MINISTÈRE DE LA TRANSITION ÉCOLOGIQUE ET SOLIDAIRE

# Appui technique aux préfets de Charente-Maritime et Vendée et à leurs services sur la protection contre les submersions marines de la baie de l'Aiguillon et l'estuaire de la Sèvre-niortaise

Rapport n° 010859-01  
établi par

Septembre 2017

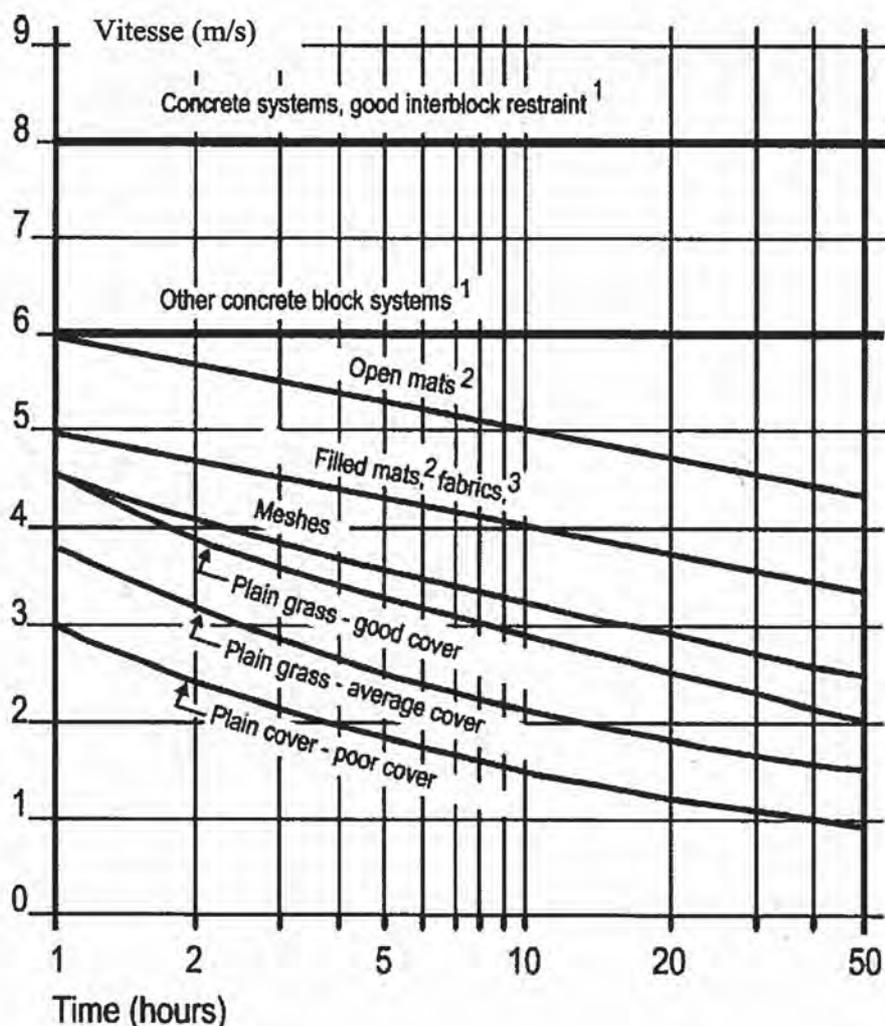
Pour cette vitesse de 4 m/s, les abaques de Ciria, Degoutte et al. 2012 (The International Levee Handbook 2012), figurées en page suivante, permettent d'évaluer le temps de résistance d'une digue en terre végétalisée (cas « Plain grass – good cover »).

On voit sur le diagramme suivant qu'il est voisin de 2 heures. Cette durée est assez cohérente avec celle du pic de marée correspondant au maximum de la submersion marine.

Une surverse de 50 cm correspond donc bien à la valeur maximale à ne pas dépasser (sauf à ajouter un enrochement du talus interne, d'un coût élevé). D'après les références hydrauliques, avec un bon compactage et un enherbement complet bien entretenu, une surverse de 50 cm se traduira par la création de brèches dans la digue, mais pas par une ruine totale de l'ouvrage. Par ailleurs, la surverse conduit en face interne de la digue à une montée du niveau de l'eau dans ces terrains à morphologie très plate, qui contribue à réduire la vitesse.

# Scénario E

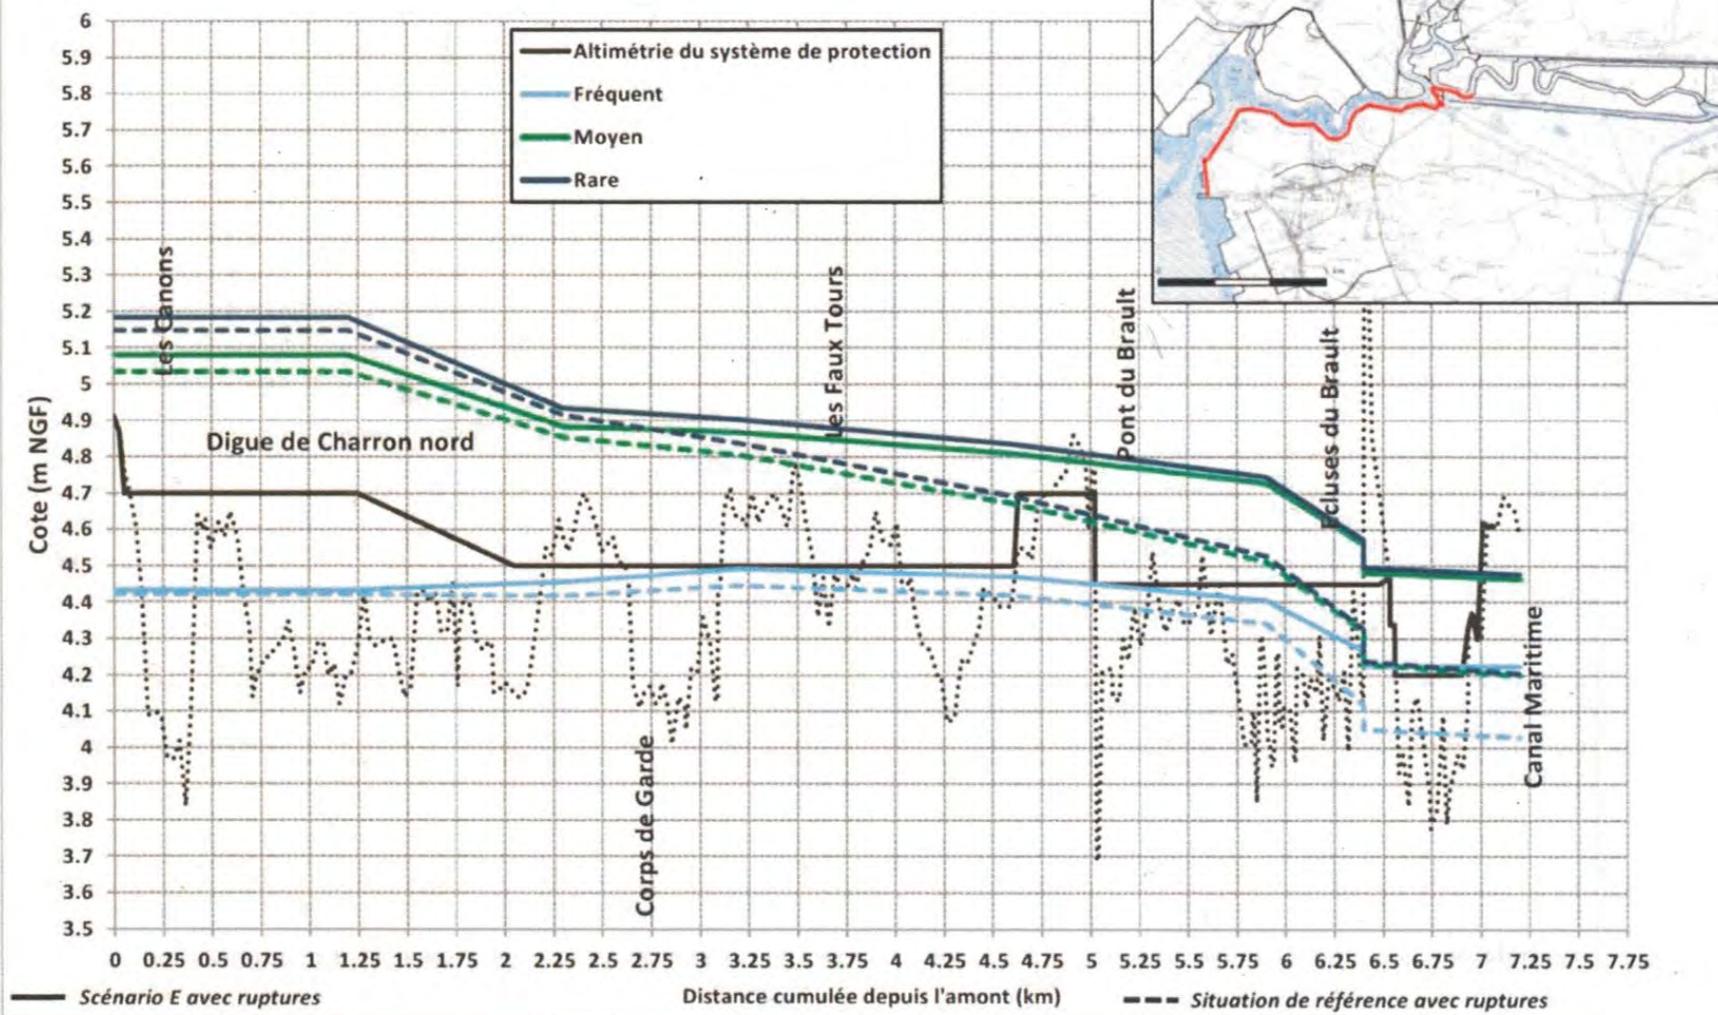
La question de la résistance des ouvrages hydrauliques à la surverse se pose sur les deux autres ouvrages structurants du système Sèvre, les écluses du Brault et les portes du Canal Évacuateur, de manière moins réduite (environ 20 cm pour le scénario E en événement rare).
